PHILIPS

Service

RADIO

B3X90U/01C/01F/01K

Fig.1

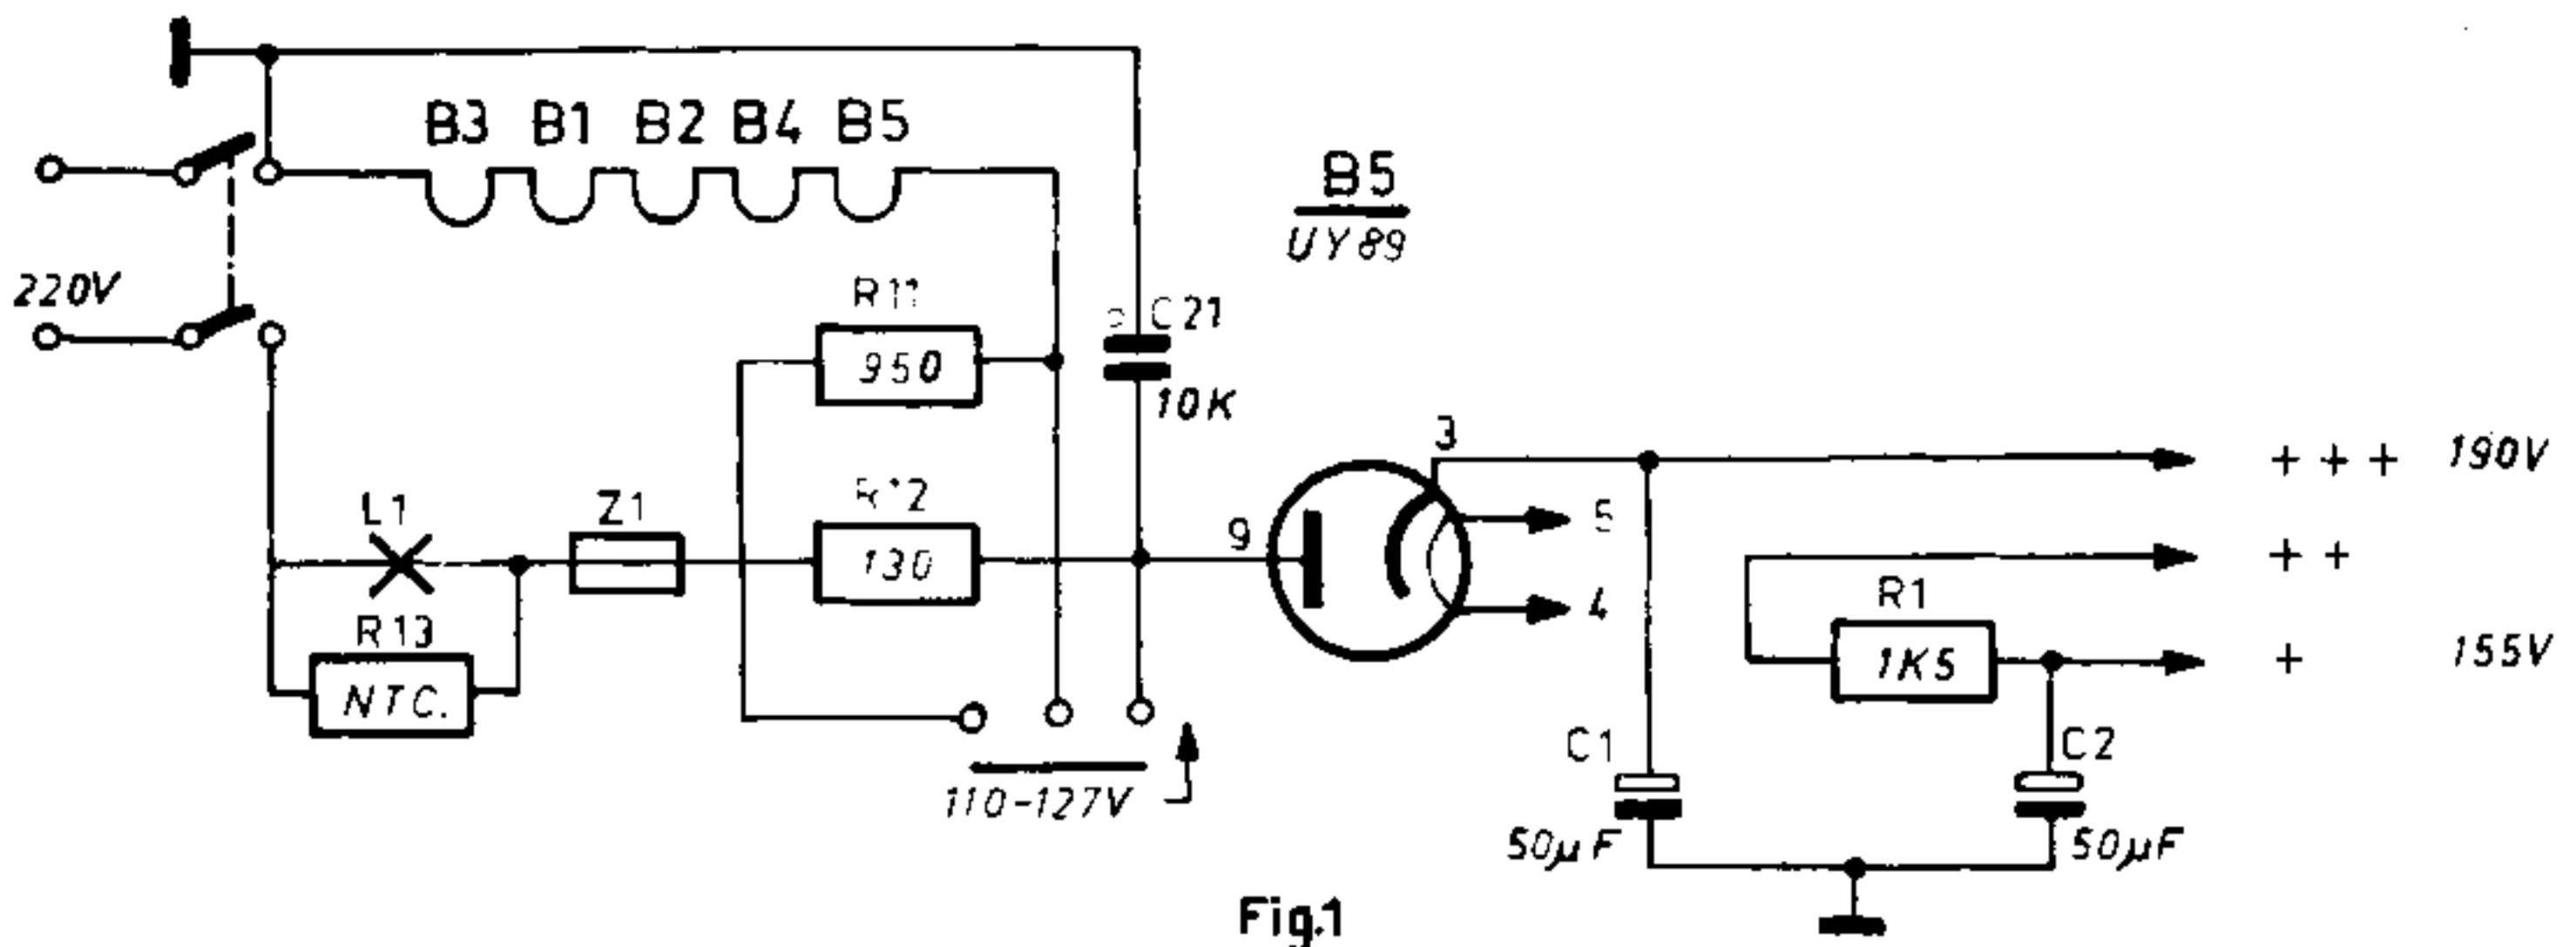
With the exception of the rectifying valve the versions 01C-01F and 01K are identical to the 00C-00F and 00K versions respectively.

Delete : Valve UY42

Add : Valve UY89

For modifications in the circuit and wiring diagrams see fig. 1 and 2.
